VKM 22380/VKM 22385

Teknisk bulletin – januar 2010

PSA / FIAT / RENAULT / OPEL / VAUXHALL / SEAT – Sofim-motorer

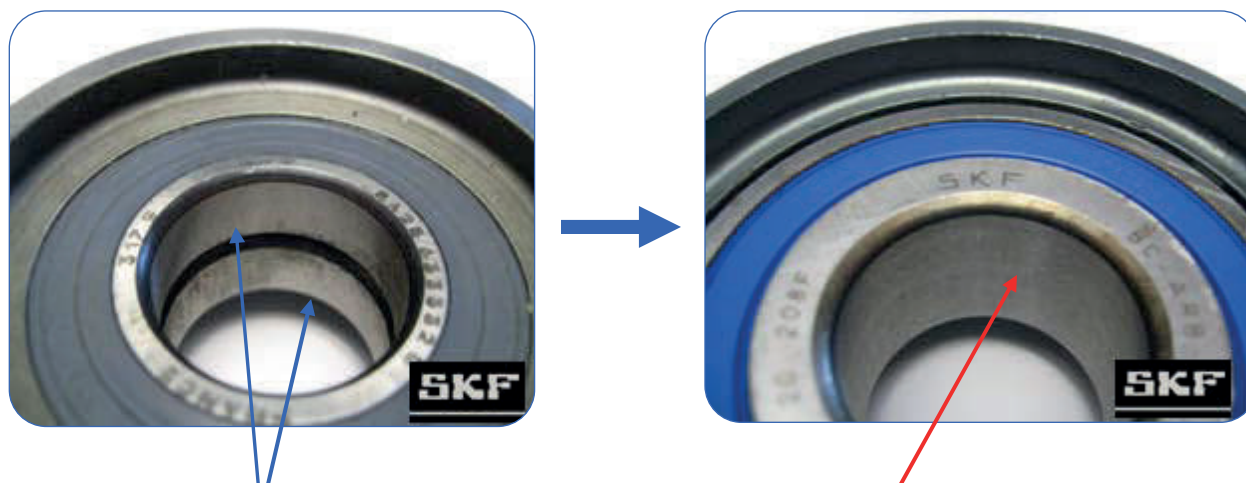
Ovenstående bilproducenter har ændret designet af to motormellemhjul →
Tilsvarende SKF-reservedelsnumre: VKM 22380 og VKM 22385.

For at følge bilproducenters specifikationer har SKF også ændret deres mellemhjuldesign.

Den dobbelte indvendige ring er blevet udskiftet med en enkelt indvendig ring for at undgå monteringsproblemer.

Gammelt OE/SKF-design
2 indvendige ringe

Nyt SKF-design
1 indvendig ring

Nyt OE-design
1 indvendig ring
